Forum: [8-bit PIC](#)

Topic: [18f45k20 -> 18f46k22 migration](#)

Subject: [Re: 18f45k20 -> 18f46k22 migration](#)

擷取.JPG(138.27 KB)

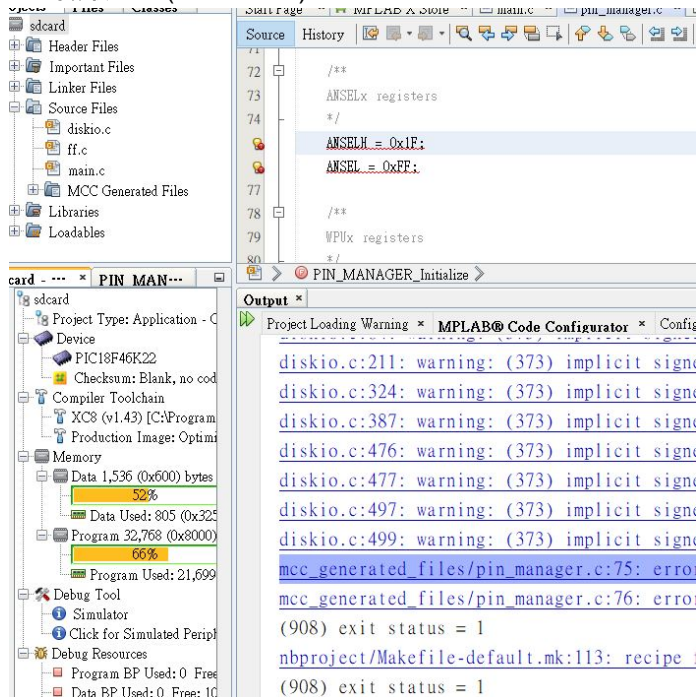
1. 你的專案仍是使用 PIC18F45K20, 所以專案必須改用新元件PIC18F46K22. 改元件的方式是: 將鼠標移到專案名稱 "sdcard" 上後用右鍵點選, 選擇"內容"後出現專案的修改視窗. 注意 PIC18F46K22 算是蠻新的元件所使用較新版的 XC8 編譯器. 更改右上方使用的元件為 PIC18F46K22.

2. 看一下 Dashboard 的視窗, 確認元件已改成 PIC18F46K22(如下圖所示)

3. 使用 Debug 編譯方式. 編譯後有兩個為定義的沒有宣告, 這就請你做一下未瑛隻驢|有此錯誤?

```
ANSELH = 0x1F; ???
```

```
ANSEL = 0xFF; ???
```

提示一 下, MCC 必新重新在新元件下重新設定一次
